# 工程变更通知书 (ECN)

变更申请时间	2025/8/29	项目代码/名称	3.1/2.0		ECR编号	ECR0011867	变更紧急度	C类
客户名称		提出人	<input type="checkbox"/> 客户 <input checked="" type="checkbox"/> 公司 <input type="checkbox"/> 供应商	ECN编号	ECN0006765			
总成名称				总成件号				
零/部件名称	2.0座盆、3.1座盆			零/部件件号:	SHT0018182、SHT0018183			
项目阶段	<input type="checkbox"/> PCP 阶段 <input type="checkbox"/> ED 阶段 <input type="checkbox"/> ET 阶段 <input type="checkbox"/> PT 阶段 <input checked="" type="checkbox"/> SOP 阶段			变更零件类型	<input checked="" type="checkbox"/> 自制件 <input type="checkbox"/> 采购件 <input type="checkbox"/> 外协件			
更改类型	<input checked="" type="checkbox"/> 设计 <input type="checkbox"/> 工艺 <input type="checkbox"/> 模具 <input checked="" type="checkbox"/> 夹具 <input type="checkbox"/> 检具 <input type="checkbox"/> 试验\检测方法 <input type="checkbox"/> 原材料 <input type="checkbox"/> 重要二次配套 <input checked="" type="checkbox"/> 其他:							
更改原因	<input type="checkbox"/> 改进措施 <input type="checkbox"/> 预防措施 <input checked="" type="checkbox"/> VA/VE <input type="checkbox"/> 客户要求 <input checked="" type="checkbox"/> 其它			是否需提交客户批准	<input type="checkbox"/> 是 <input type="checkbox"/> 否 <input checked="" type="checkbox"/> N/A

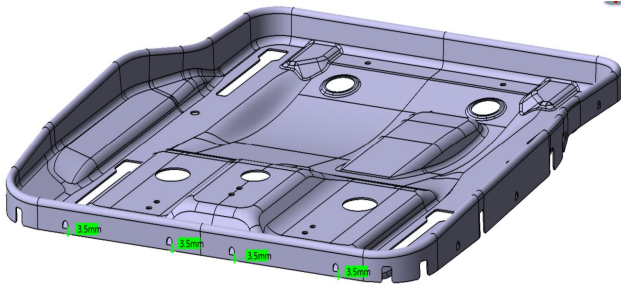
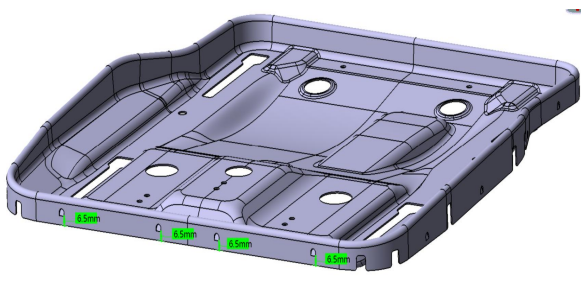
更改等级	<input type="checkbox"/> 级别1		<input type="checkbox"/> 级别2		<input checked="" type="checkbox"/> 级别3		<input type="checkbox"/> 级别4	
	较大的更改: 该更改将影响产品的外形、安装或功能		重要的过程更改: 对客户而言该更改有明显的外观变化		对产品成本、库存、质量成本等影响的更改,对客户无直接影响		1.文件、试验、工作流程等附带的更改 2.内部流程或工艺更改 该更改对客户、产品成本或库存无影响	
变更申请内容	变更申请前: 座盆前部扣条与座盆卡接不牢固,无法满足使用要求 SHT0018182-2.0座盆 版本A 座盆前部倒刺根部高度3.5mm SHT0018183-3.1座盆 版本A 座盆前部倒刺根部高度3.5mm			变更申请后: 按照2.0旧座盆与扣条的配合尺寸更改 SHT0018182-2.0座盆 版本B 座盆前部倒刺根部高度增加到6.5mm (倒刺增高3mm) SHT0018183-3.1座盆 版本B 座盆前部倒刺根部高度增加到6.5mm (倒刺增高3mm)
